Dodatek č. 1 ke smlouvě o dílo č. KT/13328/24

„Obnova povrchů komunikací v ul. Anglická a B. Němcové v Litvínově“

Změnový list | č. 1

Popis změny a její účel : **Změna postupu prací v ul. B. Němcová a Anglická**

Příloha k ZBV č. 1 ul. Anglická - fotodokumentace

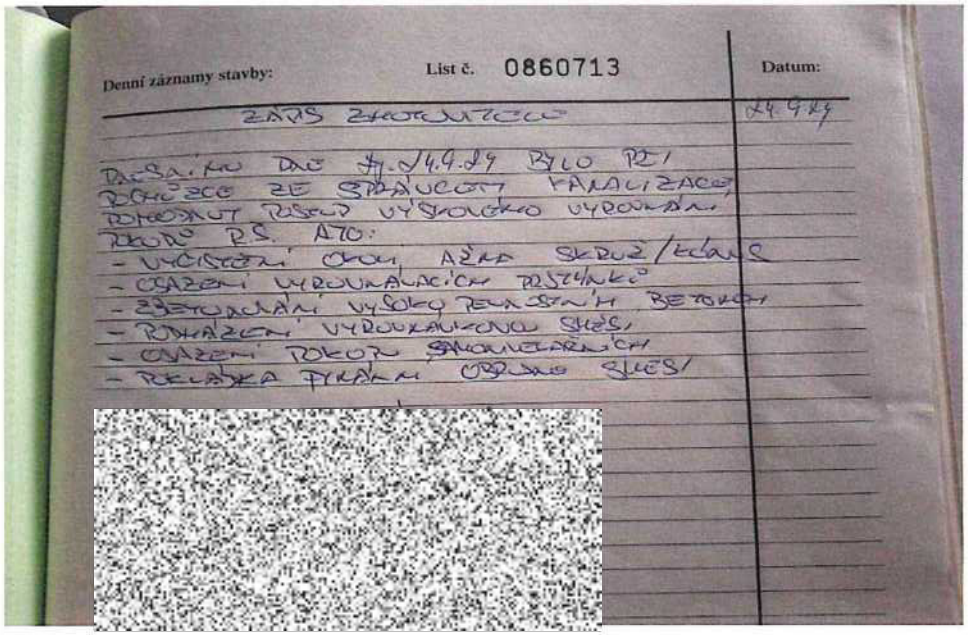
Objednatel za účasti TDS při pochůzce rozhodl o změnách v plánovaných pracích, zhotovitel v ulici Anglická nebude provádět bourání a uložení obrub do betonu. Důvodem této změny je zachování současné nivelety vozovky a stejně tak stávajících přilehlích chodníků, zároveň VV neobsahuje položky na opravy chodníků po výměně obrubníků. Zhotovitel odečte práce spojené s demontáží, čištěním a pokládkou žulových obrub, které jsou uvedeny ve VV, vyjma silniční obruby u pč 1113 (začátek stavby cca 6m). Zhotovitel provede silniční betonový obruby u pč 981/1 v souladu s PD.

Dále zhotovitel provede vybourání asfaltových vrstevv tl. do 100 mm v souladu s PD (u pč 1111/1 - 1089) a na druhé straně od pč 1124 - 1137)

Závěrem: zhotovitel provede odfrézování v tl. 50mm, výškové úpravy armatur, zametení a pokládku ACO 11 vč. vyrovnávky do 12 tun, výměnu obrub dle výše uvedených požadavků a VDZ.

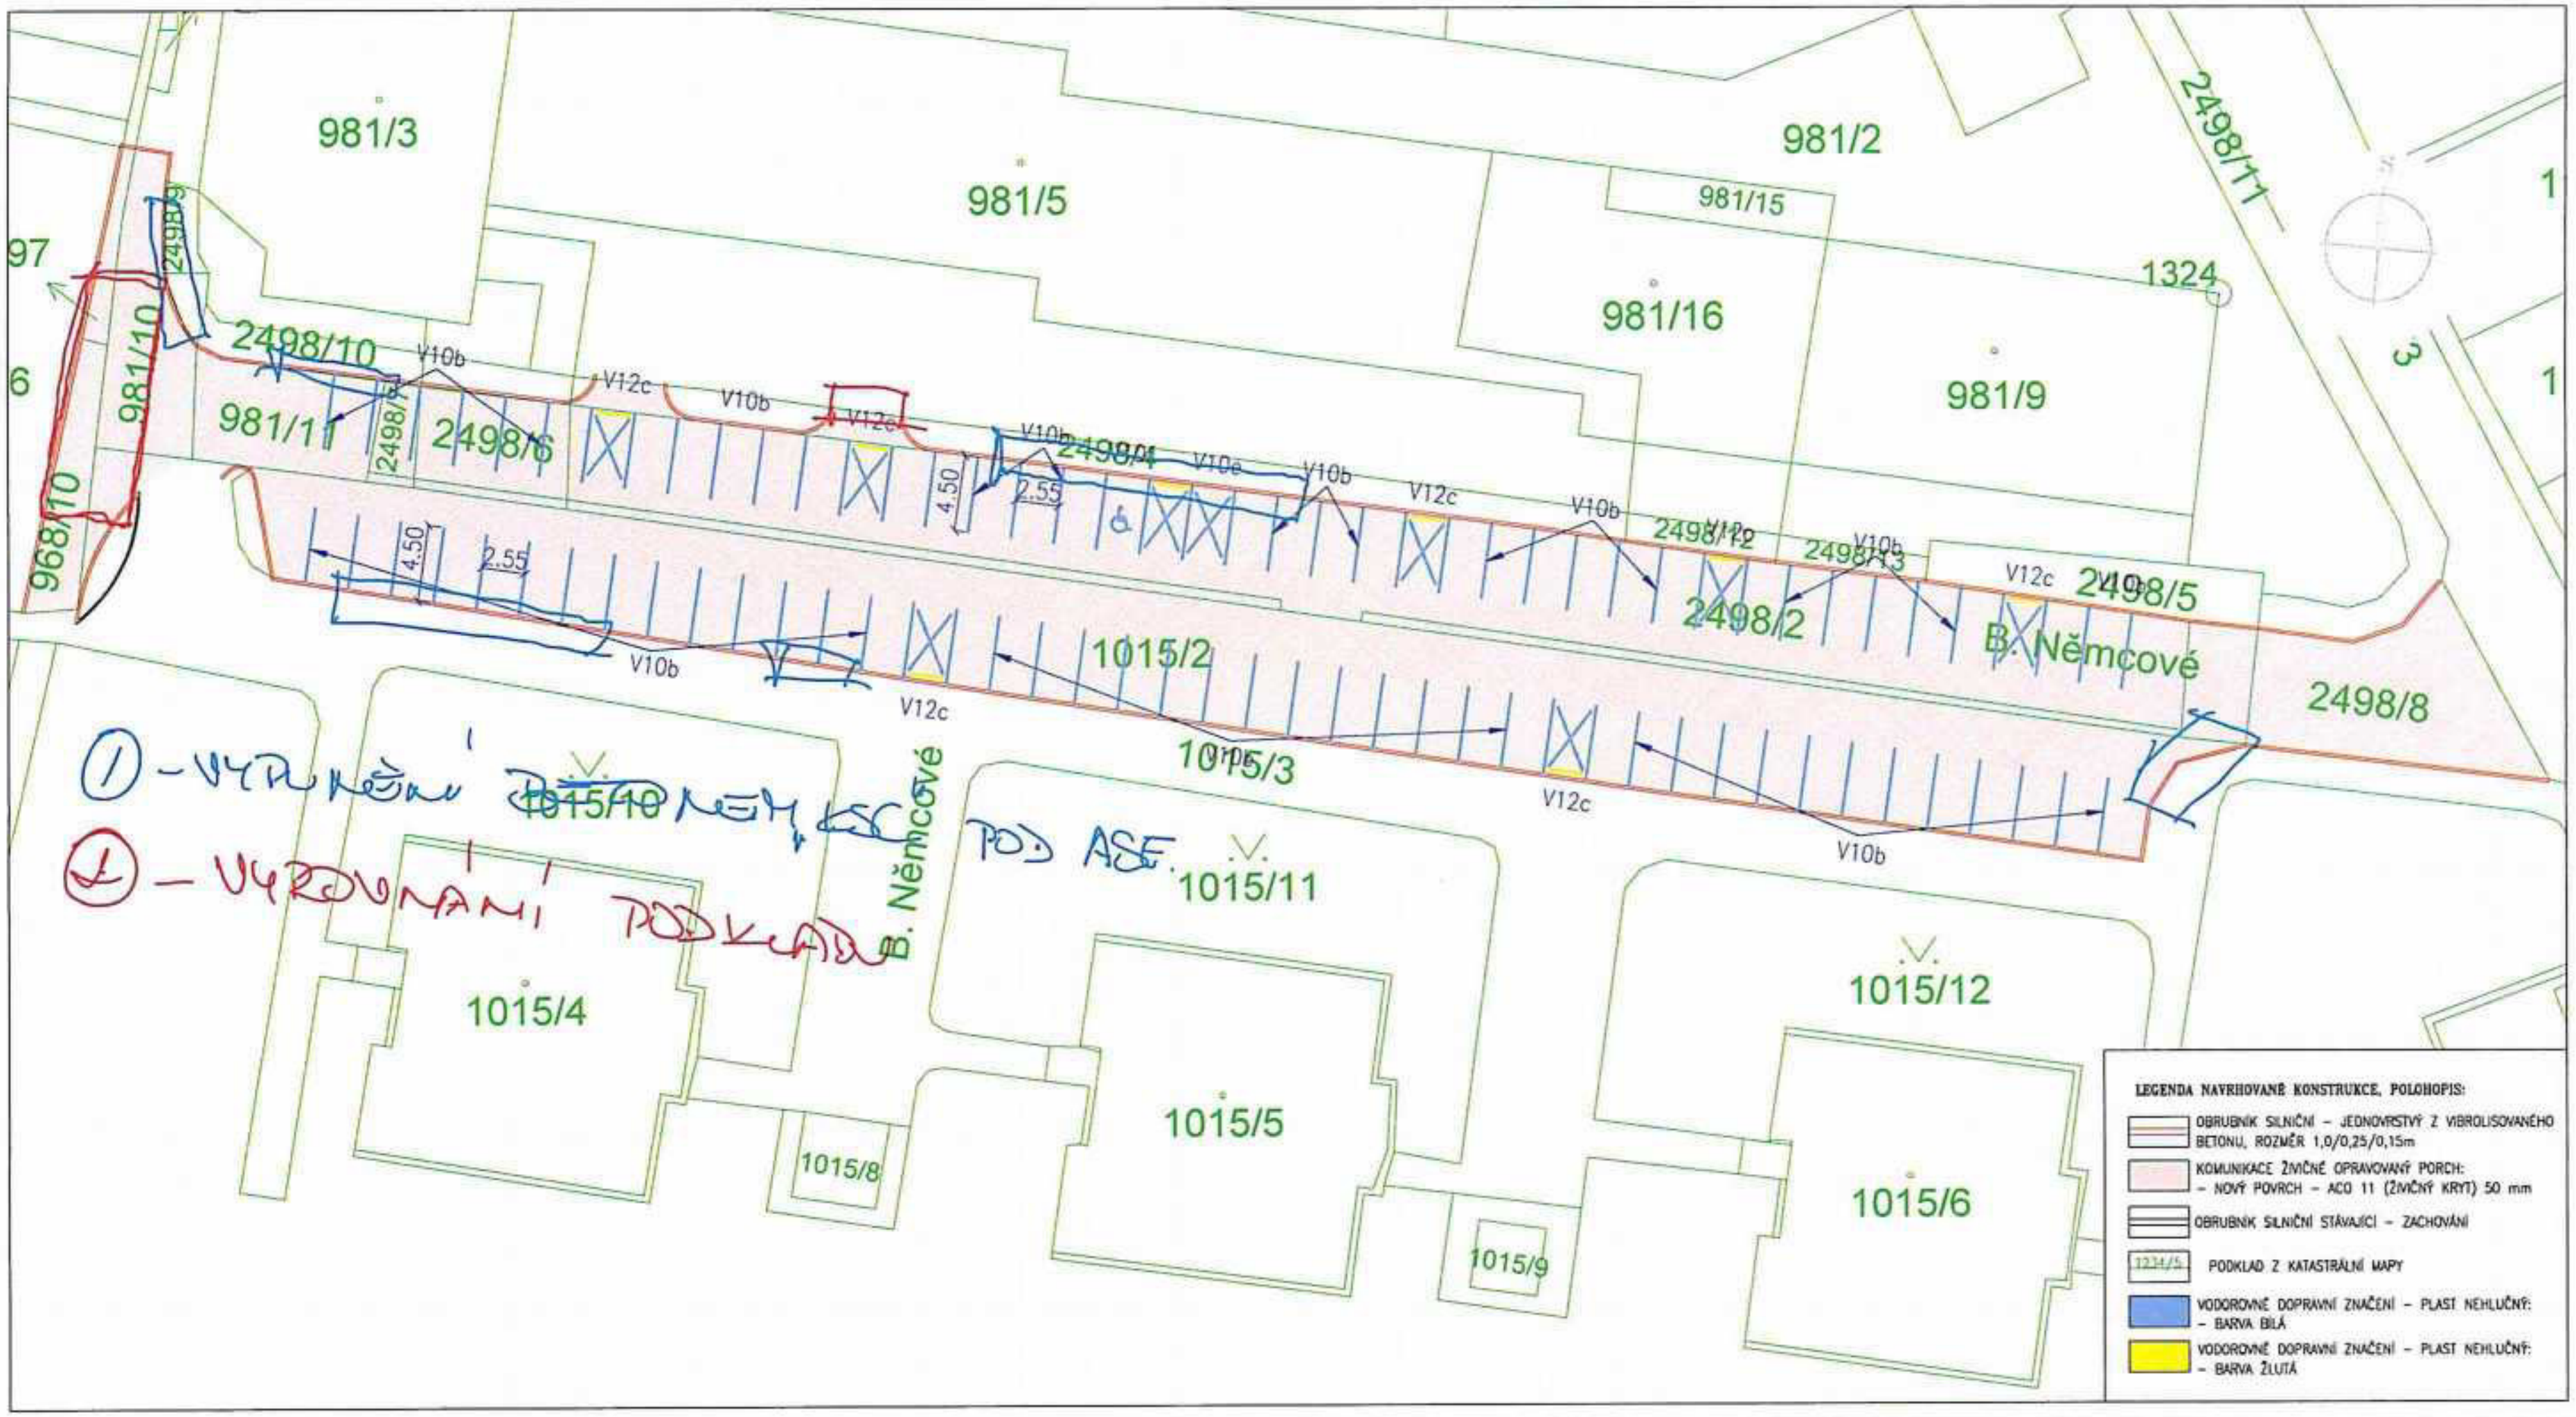
Objednatel za účasti TDS při pochůzce rozhodl o změnách plánovaných prací, zhotovitel v ulici B. Němcová bude provádět bourání asfaltového povrchu přilehlého chodníku v šíři 0,5m, odbourání podkladního betonu v šíri 0,3 m a to v celé délce chodníku 149,5 m. Odtěžení vybouraného materiálu a odvezení na skládku. Zhutnění ŠD pod obruby, pokládka obrub do betonového lóže v rozsahu stanoveným PD. Vzniklá spára v chodníku na levé straně po vybourání betonu bude doplněna vhodným materiálem (např. ACP). Obruby na pravé straně budou osazeny s úrovní chodníku a nebudou kopírovat lokální propady po překopech IS. V místech vchodů (pravá str.) bude provedena bezbariérová úprava snížením obrub, na levé straně bude vynechána betonová obruba v potřebném rozsahu a bezbariérová úprava realizována pomocí směsi ACO.

Závěrem: zhotovitel provede odfrézování v tl. 50mm, výškové úpravy armatur, zametení a pokládku ACO 11 vč. vyrovnávky do 20 tun, výměnu obrub dle výše uvedených požadavk a VDZ.

Příloha k ZBV č. 2 ul. B. Němcová - fotodokumentace

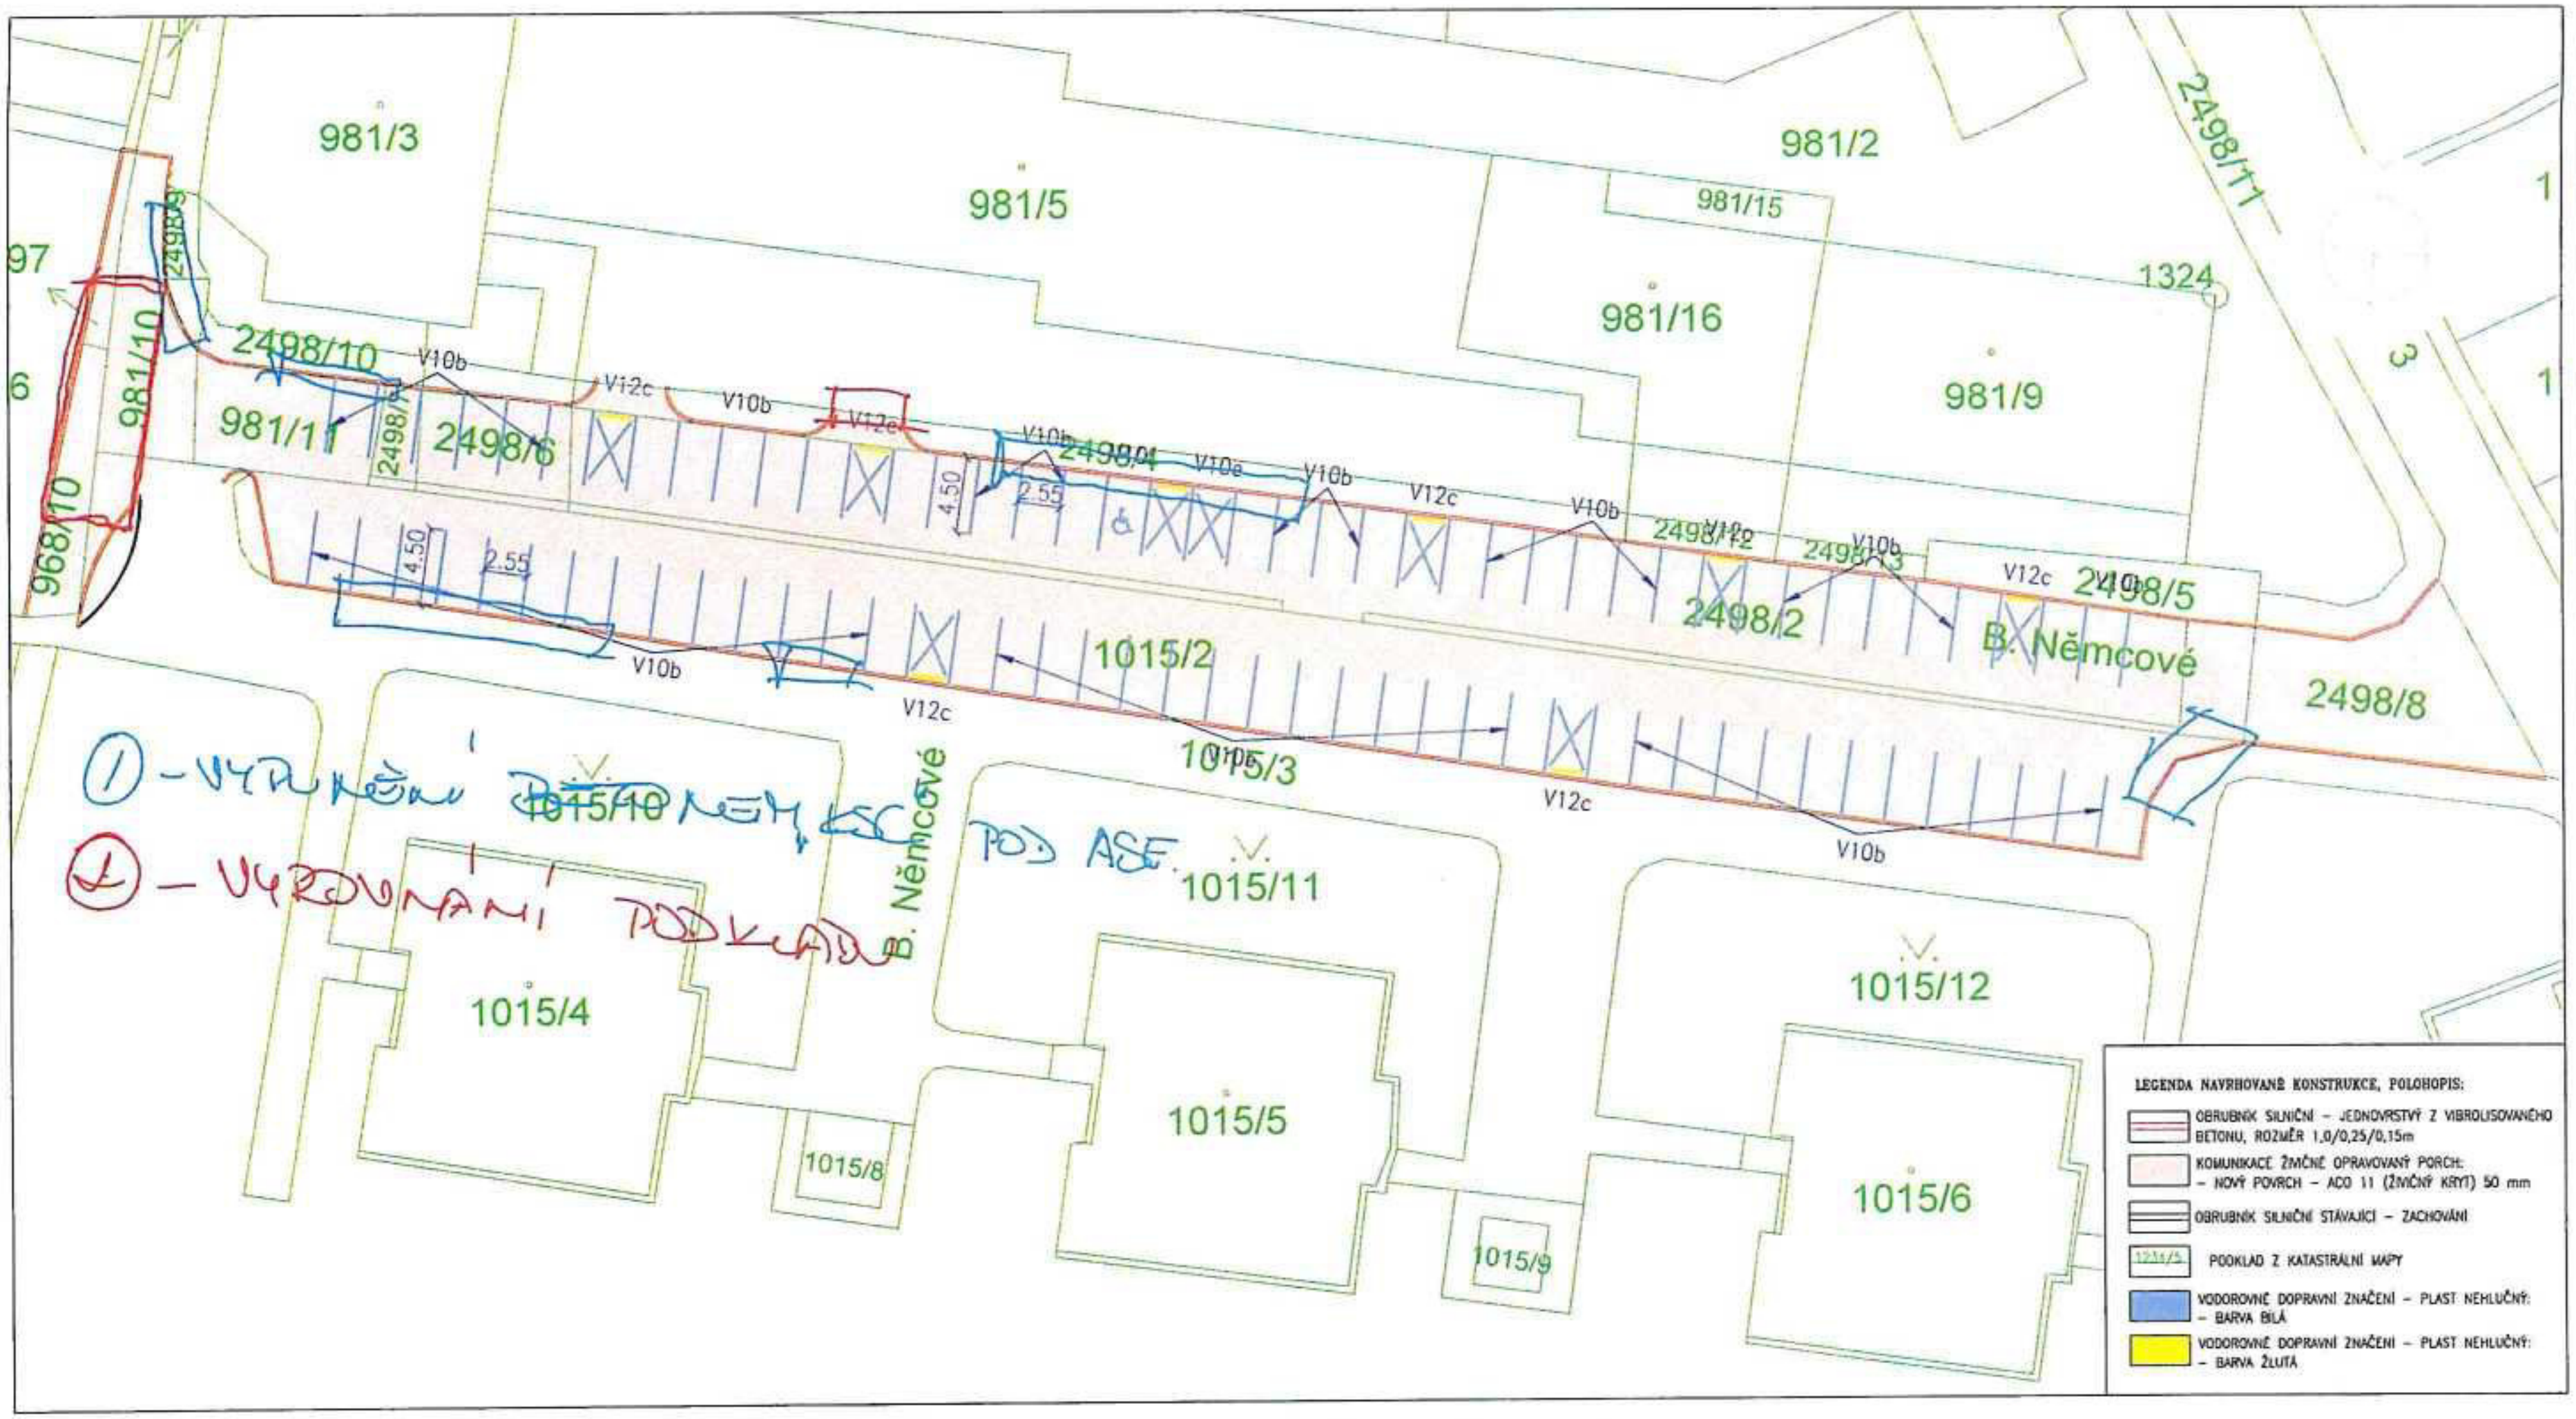
Objednatel za účasti TDS při pochůzce rozhodl o změnách plánovaných prací, zhotovitel v ulici B. Němcová bude provádět bourání asfaltového povrchu přilehlého chodníku v šíři 0,5m, odbourání podkladního betonu v šíři 0,3 m a to v celé délce chodníku 149,5 m. Odtěžení vybouraného materiálu a odvezení na skládku. Zhutnění ŠD pod obruby, pokládka obrub do betonového lóže v rozsahu stanoveným PD. Vzniklá spára v chodníku na levé straně po vybourání betonu bude doplněna vhodným materiálem (např. ACP). Obruby na pravé straně budou osazeny s úrovní chodníku a nebudou kopírovat lokální propady po překopech IS. V místech vchodů (pravá str.) bude provedena bezbariérová úprava snížením obrub, na levé straně bude vynechána betonová obruba v potřebném rozsahu a bezbariérová úprava realizována pomocí směsi ACO.

Závěrem: zhotovitel provede odfrézování v tl. 50mm, výškové úpravy armatur, zametení a pokládku ACO 11 vč. vyrovnávky do 20 tun, výměnu obrub dle výše uvedených požadavk a VDZ.
